**ОТДЕЛ "СНАБДЯВАНЕ"****УТОЧНЕНИЕ 1**

До:	Всички фирми изтеглили документацията за участие и приложенията към нея по обява 46862/HZ-4472 Доставка на бандажни колела за утаители	Дата:	23.10.2018 г.
От:	Христо Зангов		
Тел:	02/81 22 495	Факс:	02/81 22 588/589

Разяснение по процедура с номер 46862/HZ-4472 и предмет **„Доставка на бандажни колела за утаители“**.

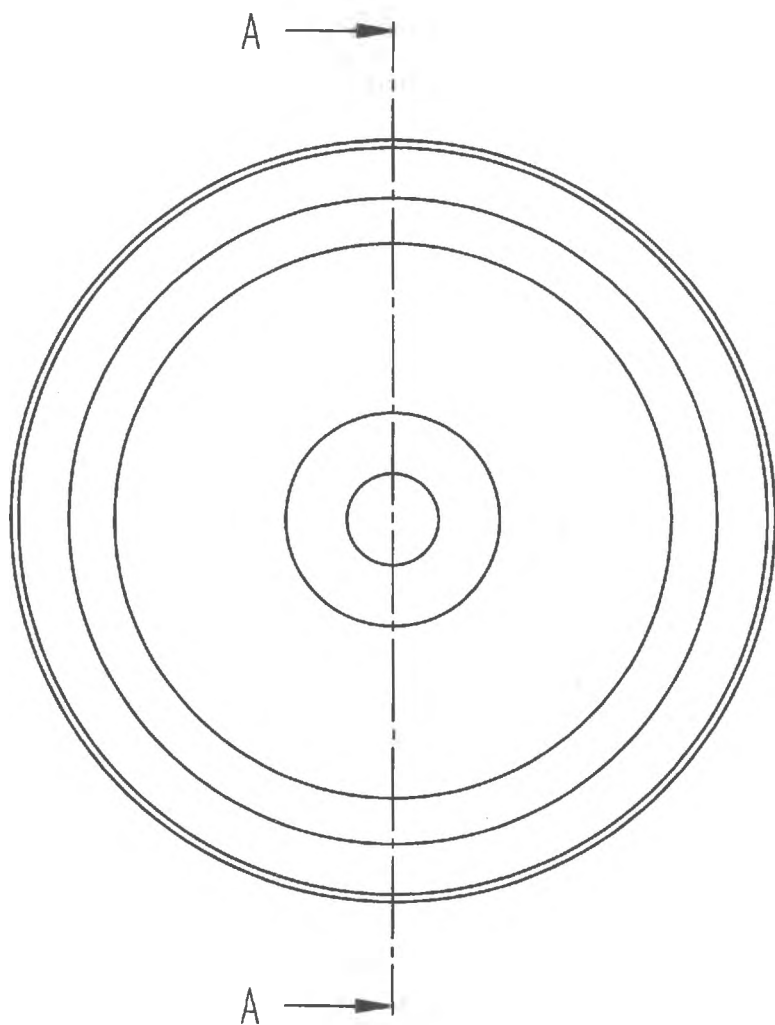
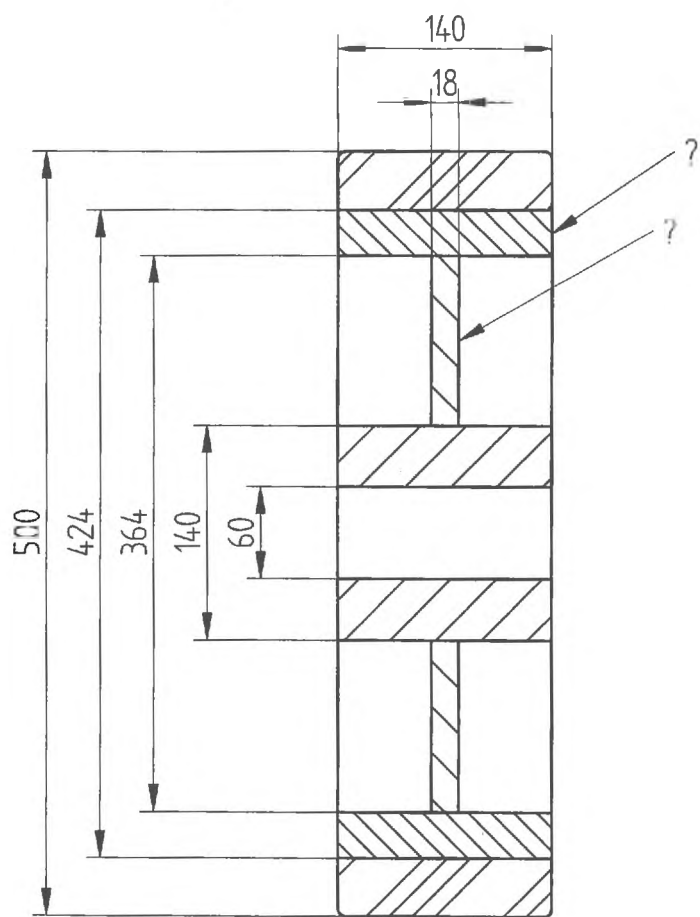
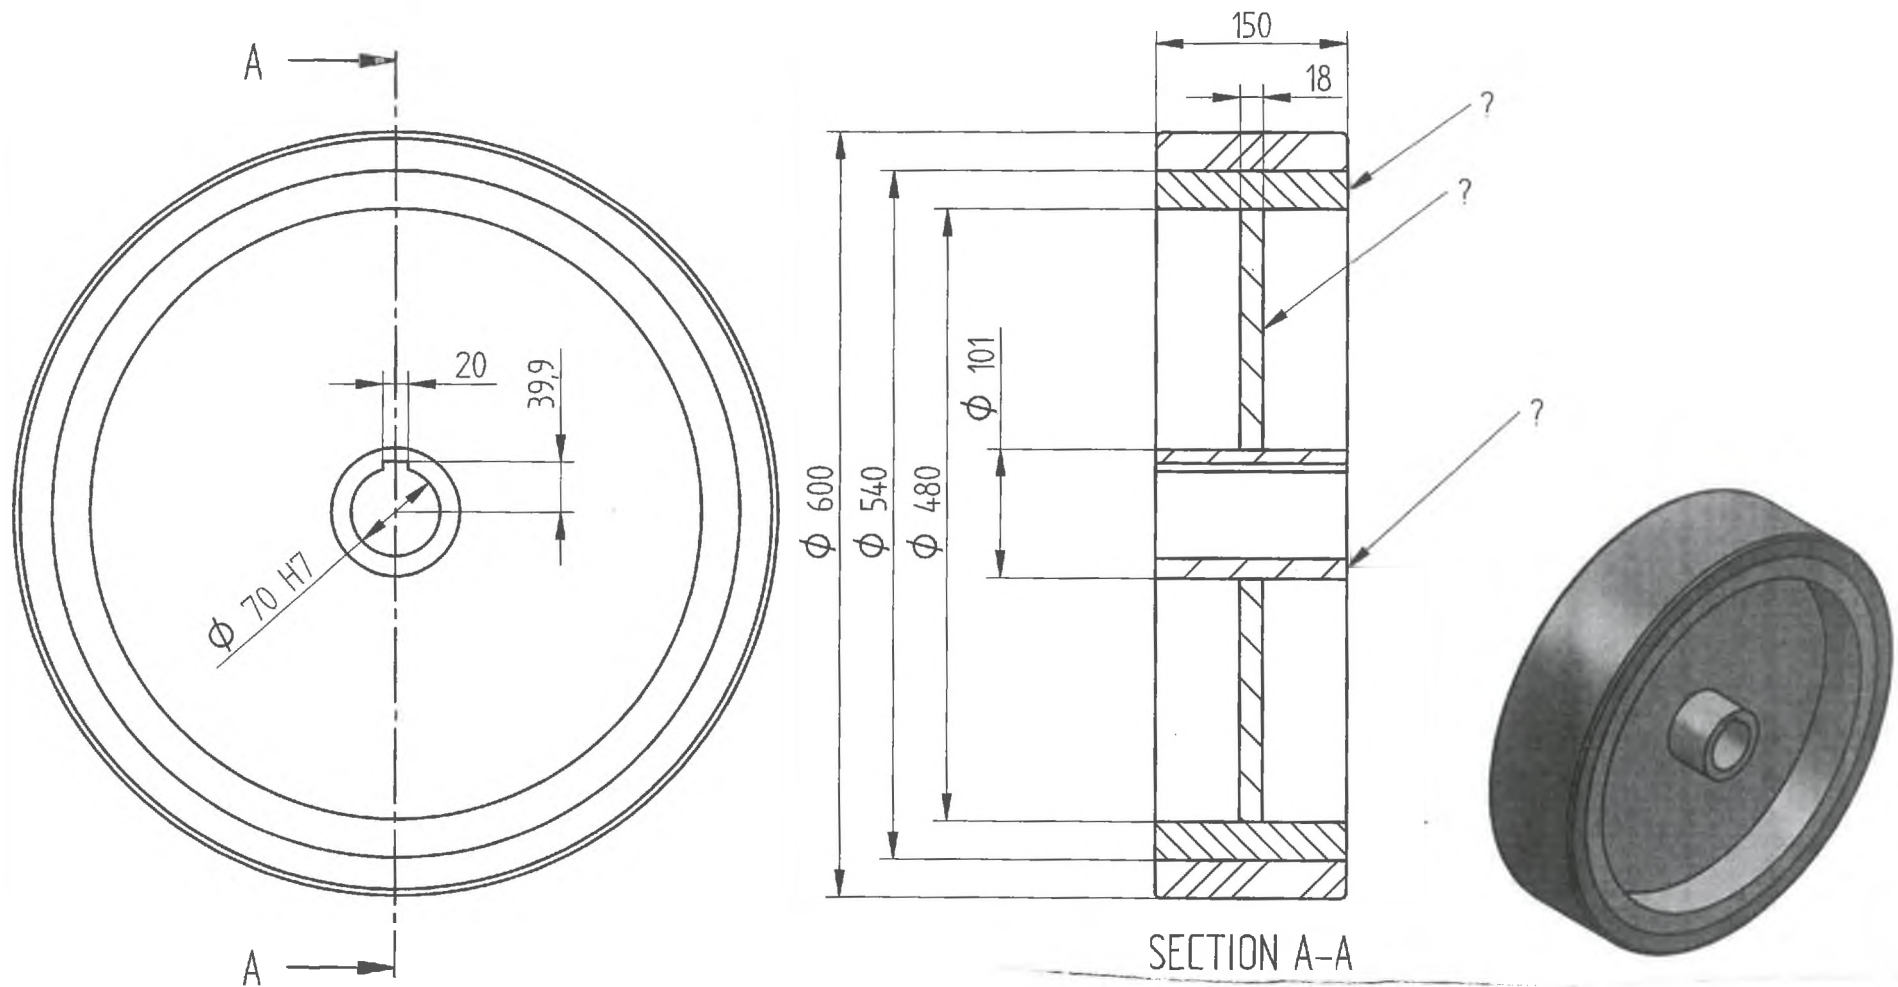
Въпрос 1: Тъй като в техническата информация липсват някои данни, моля вижте прикачените файлове и ако е възможно информирайте ни за размерите, маркирани с въпросителен знак.

Отговор на въпрос 1: Всички размери, които трябва да бъдат спазени, без да се променят, са заложиени в техническото задание. Всички останали размери са въпрос на техническо решение на производителите, при условие, че колелетата осигурят необходимата товароносимост. Така подадените чертежи отговарят на техническото задание.

Долупосочените размери в т.2 от Таблица Технически изисквания да се четат, както следва:

Ширина на главината – 150 мм.

Диаметър на главината – 101 мм.
